Ferme éolienne de Champniers – La Chapelle Bâton SAS

Communes de Champniers et La Chapelle Bâton (86)

Compléments au dossier de demande d'Autorisation Environnementale

Juin 2022

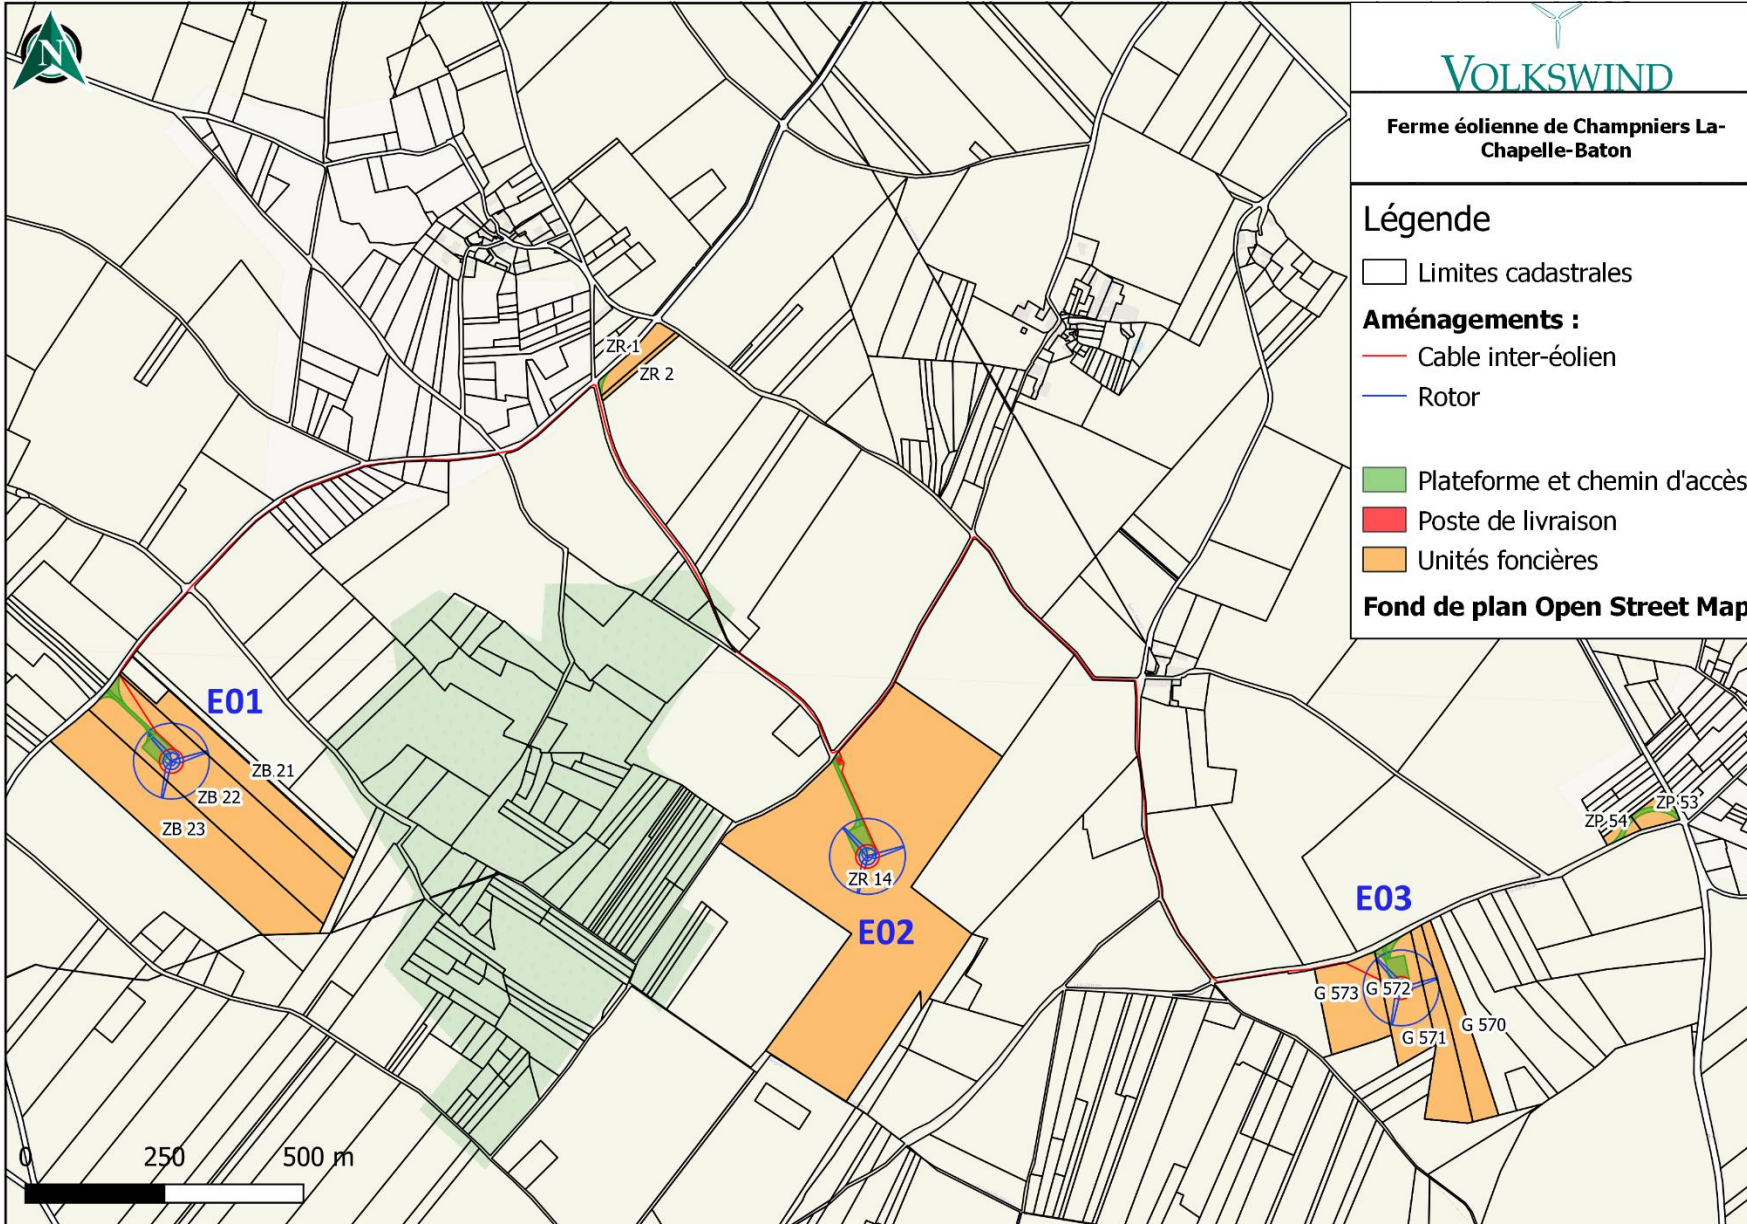
Seules les parcelles d'implantation des 3 éoliennes et du poste de livraison sont mentionnées. Aucune liste des parcelles qui ne sont pas directement concernées par l'implantation du projet ne figure dans le dossier. Il n'est pas précisé si ces chemins sont tous ou pour partie communaux.

Par conséquent, les accords des propriétaires concernés par l'aménagement ou le renforcement des chemins, ainsi que par le raccordement électrique interne, ne figurent pas au dossier.

L'échelle du plan de masse fourni susvisé ne permet pas de lire les parcelles autres que celles concernées par l'implantation et le survol des éoliennes et par le poste de livraison (les références cadastrales ont été grossies sur le plan pour faciliter la lecture).

- **Préciser si l'ensemble des chemins utilisés appartient intégralement ou pour partie aux communes et lister les parcelles concernées ;**
- **Compléter au besoin le dossier de l'accord des propriétaires concernés pour l'aménagement ou le renforcement des chemins existants ;**
- **Compléter au besoin le dossier de l'accord des propriétaires concernés pour le raccordement électrique interne.**

La justification foncière est présentée dans le document « Dossier administratif » ou tous les accords fonciers nécessaires aux aménagements sont présentés (surplombs d'éoliennes, plateformes, poste de livraison, câblage interne, chemins d'accès). Concernant le tracé du câblage interne, il emprunte des chemins non cadastrés, qui font donc partie de l'emprise publique. Afin de mettre en évidence ces éléments dans le dossier, les compléments suivants ont été apportés.

Au sein du « **Dossier administratif** » (pièce n°3) qui correspond au justificatif de maîtrise foncière, une carte des unités foncières représentant l'ensemble des aménagements sur fond de plan cadastral a été ajoutée, afin de visualiser globalement les aménagements par rapport aux parcelles privées et emprises publiques (carte n°2) :

Carte 1 : Accès prévisionnels

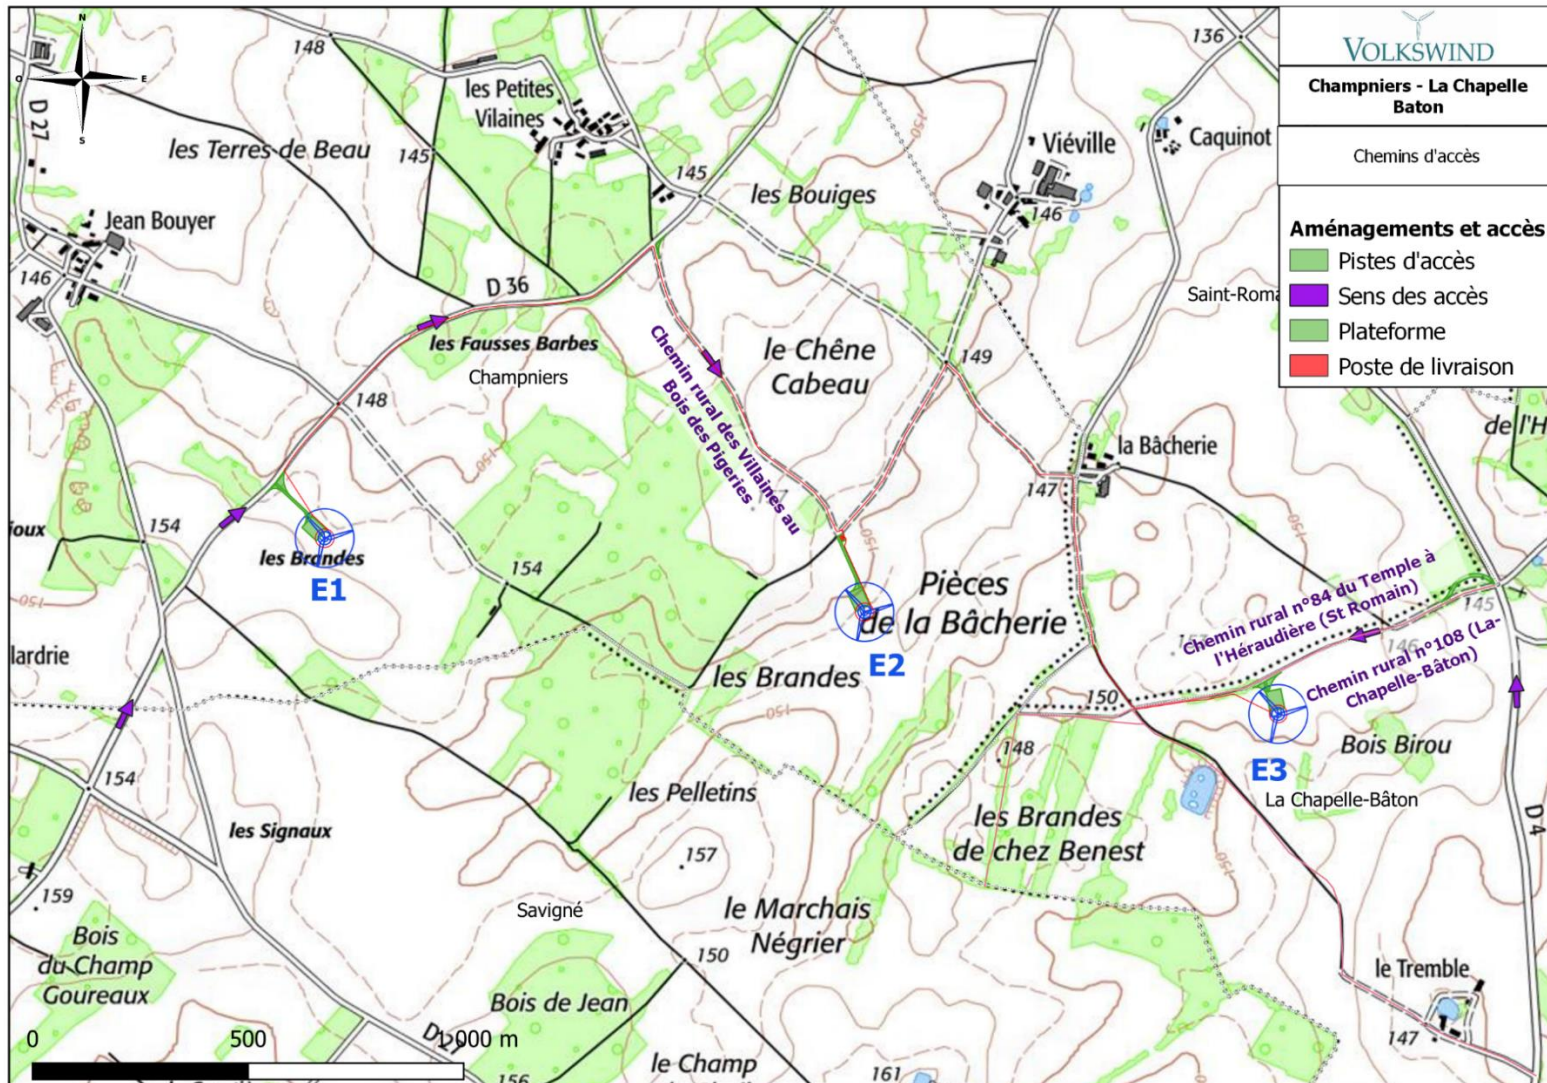
Il est mentionné qu'afin d'éviter la création de nouveaux chemins qui consommeraient de l'espace agricole, les chemins existants seront utilisés de manière privilégiée, et renforcés. Afin d'accéder à la plateforme de montage de l'éolienne E03, le chemin rural du Tremble à l'Héraudière sera renforcé sur une longueur d'environ 645 m.

Le **paragraphe 4.1.2 « Les Voies d'accès »** de **l'étude d'impact** a été complété en ce sens :

Le site est accessible depuis le réseau départemental et communal à savoir par des chemins d'exploitation desservant les parcelles agricoles, et plus précisément l'accès à chaque aire de maintenance, se fera via :

- *E01 : la départementale RD36,*
- *E02 : la départementale RD36 puis le chemin rural des Villaines au bois des Pigeries. Ce chemin rural sera renforcé sur une longueur d'environ 815 m.*
- *E03 : la départementale RD4, puis le chemin rural du Tremble à l'Héraudière. Ce chemin rural sera renforcé sur une longueur d'environ 645 m.*

Pour éviter la création de nouveaux chemins qui consommeraient de l'espace agricole, les chemins existants seront donc utilisés de manière privilégiée, et seront renforcés.

Les accès se feront ainsi uniquement par des routes / chemins du domaine publique, et sur les parcelles d'implantation des éoliennes.

Carte 2: Zone d'application du SAGE Clain
 (Source : EPTB Vienne)

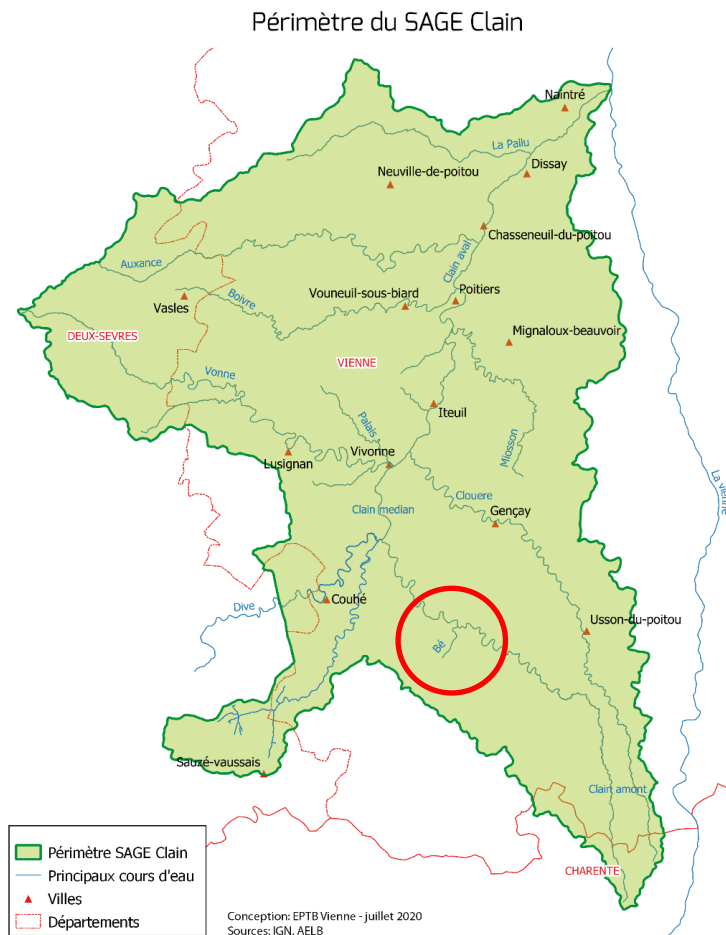
Il est mentionné que le SAGE du Clain est actuellement en phase d'approbation, l'enquête publique qui s'est achevée en septembre 2020 a reçu un avis favorable. Il est mentionné que le projet éolien sera donc compatible avec le SAGE et le SDAGE. Or, le SAGE Clain a été approuvé par arrêté préfectoral le 11 mai 2021.

- **Confirmer la compatibilité du projet avec les objectifs du SAGE Clain.**

Le **paragraphe 2.2.6.1 « Schéma de Gestion » de l'étude d'impact** a été actualisé en ce sens :

Le SAGE du Clain a été approuvé par arrêté préfectoral le 11 mai 2021. Il comprend 141 communes des départements de la Charente (4), Vienne (109), et Deux-Sèvres (28). Son périmètre s'étend sur une superficie de 2 882 km² et comprend plus de 1000 km de linéaire de cours d'eau.

Le projet de Ferme éolienne de Champniers - La Chapelle Bâton est donc compatible avec les objectifs du SAGE du Clain.

PLAN DE POSE

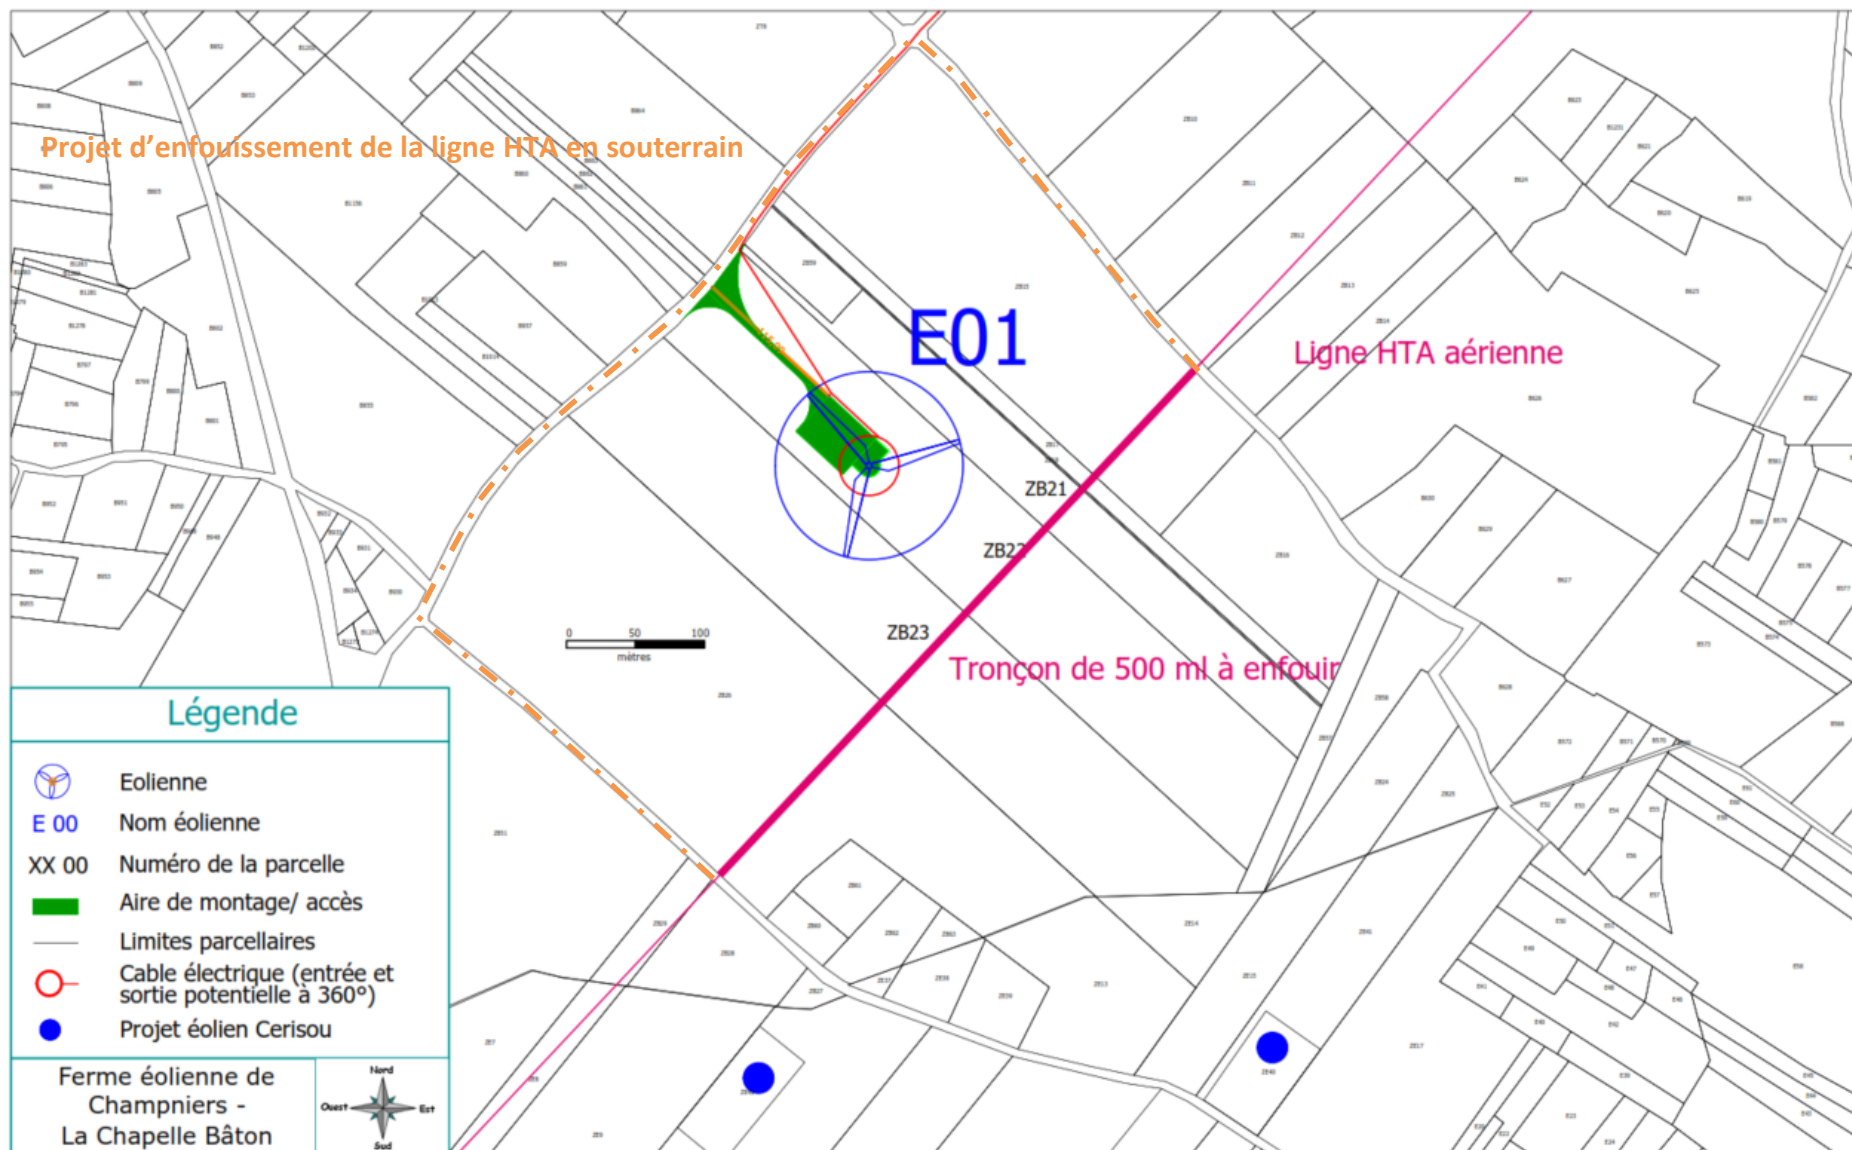
Cette action se matérialise par la proposition d'une mesure de réduction (p 403). Il est mentionné l'enfouissement de 500 ml de ligne électrique (suppression de 3 poteaux et création d'une tranchée).

Il n'est pas évoqué les contacts déjà pris avec le gestionnaire et les mesures envisagées en cas de refus de ce dernier ou en cas d'infaisabilité du projet d'enfouissement de la HTA.

- **Etayer l'absence de contacts avec le gestionnaire de la HTA ;**
- **Joindre l'avis ou l'accord du gestionnaire sur ce projet actant les modalités proposées dans l'étude d'impact ;**
- **Etayer une proposition supplémentaire en cas de refus du gestionnaire sur le projet d'enfouissement.**

Comme demandé, une prise de contact a été réalisée avec le gestionnaire du réseau HTA, à savoir SRD, afin de leur soumettre une demande de modification du réseau public de distribution d'électricité.

SRD a ainsi émis une proposition technique et financière de modification du réseau public de distribution d'électricité, dont un extrait est présenté en page suivante. La proposition se base sur l'hypothèse d'un enfouissement de 2 portées de lignes HTA aériennes (500ml), en empruntant des voies publiques (à savoir des chemins ruraux et route départementale) sur environ 1000 ml. Le cout de cette mesure a été estimée à environ 110 000 €HT.

- **L'étude d'impact** a été mise à jour et complétée avec l'estimation du gestionnaire de réseau, ainsi que la carte de localisation de l'enterrement ligne ci avant (carte 145) au paragraphe **7.3.2 Phase d'exploitation**, qui présente les mesures en faveur du milieu naturel en phase d'exploitation, ainsi que dans le tableau récapitulatif des mesures au paragraphe **7.8.2 Estimatif du cout des mesures d'évitement, de réduction, de compensation et d'accompagnement en phase d'exploitation**

Localisation des projets éoliens dans un rayon de 20 km autour de la zone d'étude

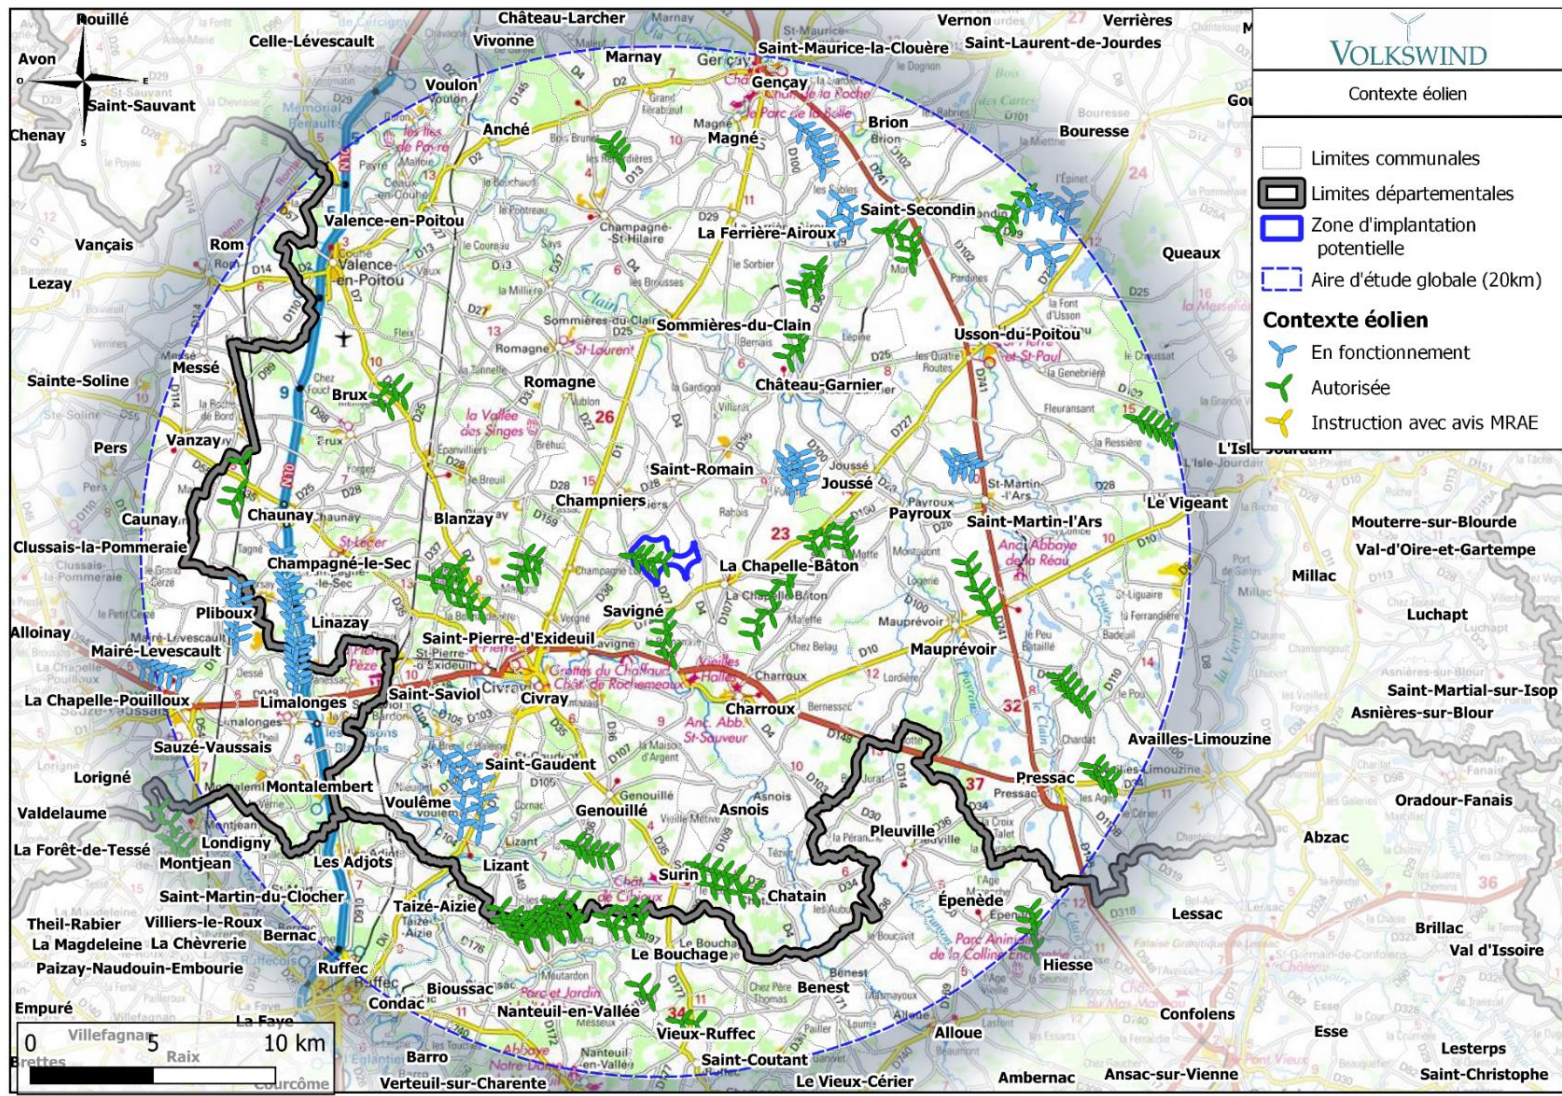
L'analyse de la saturation visuelle a été réalisée dans une aire de 10 km à partir de 3 bourgs habités : le bourg de Champniers, le bourg de Saint-Romain et le bourg de la Chapelle-Bâton. Des schémas de saturation visuelle ont ainsi été présentés à partir de la liste des parcs éoliens construits, autorisés et en instruction. Le bourg de la commune de Saint-Romain, située au nord du projet, est le plus impacté sur le critère de l'occupation horizontale (ce critère correspond à la somme des angles occupés par les parcs éoliens ; si l'angle cumulé est supérieur à 120°, le seuil d'alerte est atteint.) Or le projet de parc éolien de la Croisée de Chabanne, déposé le 19 mars 2021 (avis MRAE) est absent de la liste des parcs recensés en cours d'instruction et dans l'étude d'impact. Il convient

de s'assurer qu'une éventuelle autorisation de ce projet, constitué de 5 éoliennes, n'aura pas d'incidence sur les conclusions de l'étude d'impact, et notamment sur l'évaluation de la saturation.

- **Intégrer dans les différents documents de l'étude d'impact, des annexes et des autres pièces jointes du dossier de demande d'autorisation environnementale la présence du projet de parc éolien de la croisée de Chabanne sur la commune de la Chapelle-Bâton, et adapter en conséquence les conclusions sur la saturation visuelle et les effets cumulés notamment ;**
- **Compléter les illustrations cartographiques (photomontages depuis les bourgs habités, depuis le projet de la ferme éolienne de Champniers – la Chapelle Bâton photomontages à 360° ...).**

Toutefois, entre le moment de réalisation de ces analyses et le dépôt effectif du dossier, certains parcs éoliens situés dans le périmètre d'étude ont pu évoluer de statut. C'est pourquoi les projets et parcs éoliens pris en compte pour l'étude des effets cumulés a été actualisé dans l'étude d'impact, ainsi que dans ses volets paysager et naturaliste :

Le paragraphe 6.1 « Projets et parcs éoliens proches du site » de l'étude d'impact a été corrigé en ce sens :

Au 31 décembre 2021, dans l'aire d'étude globale (périmètre de 20 km autour de la zone d'implantation potentielle), il y a :

- *11 parcs construits*
- *23 parcs autorisés (19 parcs avaient été notés comme autorisés dans le dépôt initial)*
- *0 projet en instructions avec avis MRAE (7 projets avaient été notés en instruction dans le dépôt initial)*
